OGGETTO: d.lgs. n. 152/2006 e smi, l.r. n. 11/2001 e smi, d.m. 161/2012 -
ID_VIP: 3179 - Valutazione di impatto ambientale di competenza ministeriale
e contestuale approvazione del Piano di Utilizzo delle terre e rocce da scavo -
Realizzazione di un metanodotto di "Interconnessione TAP" DN 1400 (56") DP
75 bar - Proponente: Snam Rete Gas S.p.A. - Parere regionale sfavorevole di
compatibilità ambientale.

N. **233** del 28/02/2017 del Registro delle Deliberazioni

Oggetto: Parere endoprocedimentale nell'ambito della procedura di Valutazione di Impatto Ambientale nazionale per il progetto di "Interconnessione TAP DN 1400 (56"), DP 75 bar".
Proponente: SNAM RETE GAS

Fig. 2 – Alternative di tracciato

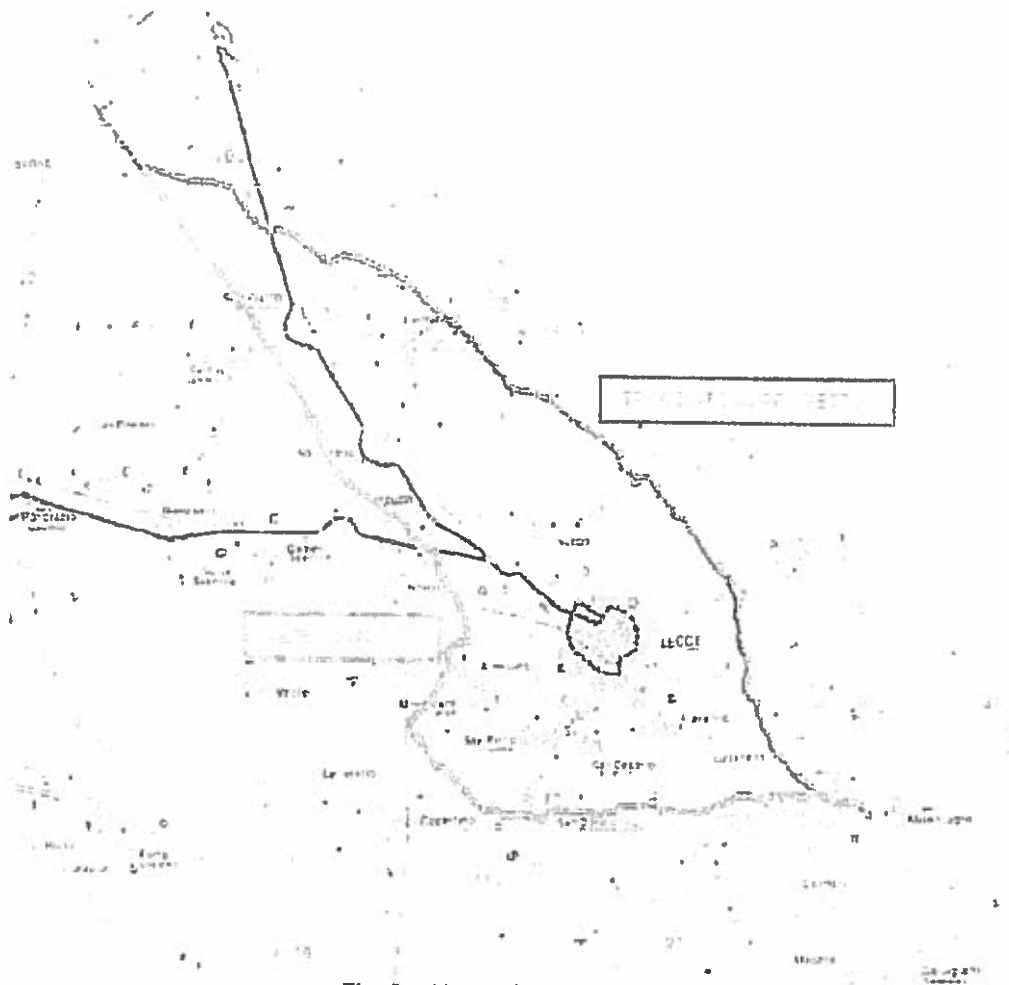
Lo studio dichiara di aver ipotizzato tre soluzioni alternative, oltre a quella poi divenuta di progetto, ancorché in realtà ne descriva soltanto due; le stesse si riportano nel seguito.

Non si comprende l'origine delle proposte di soluzioni alternative, che non deriverebbero comunque da suggerimenti critico-costruttivi di stakeholders. Il tracciato alternativo 1, è stato approfonditamente verificato come possibile alternativa a quello in progetto al fine di favorire l'utilizzo dei corridoi tecnologici occupati dai metanodotti esistenti, sfruttandone per quanto possibile il parallelismo. L'alternativa 2 appare poco praticabile ed è univocamente di minore compatibilità.

Al fine di un reale confronto tra soluzioni e al fine dell'individuazione di quella più opportuna sotto il profilo ambientale, sarebbe stato necessario considerare soluzioni alternative differenti anche in relazione al punto di connessione con il gasdotto TAP (dal PRT). Il Comitato evidenzia che con il progetto di interconnessione TAP si è chiesto, in definitiva, di partire da un dato di fatto non negoziabile e relativo al punto di connessione con il PRT a Melendugno, con ciò escludendo a priori la soluzione alternativa "zero" e minando del tutto l'attuale processo di interlocuzione con TAP (avviato dalla Regione Puglia) per la eventuale ridefinizione del punto di approdo del gasdotto
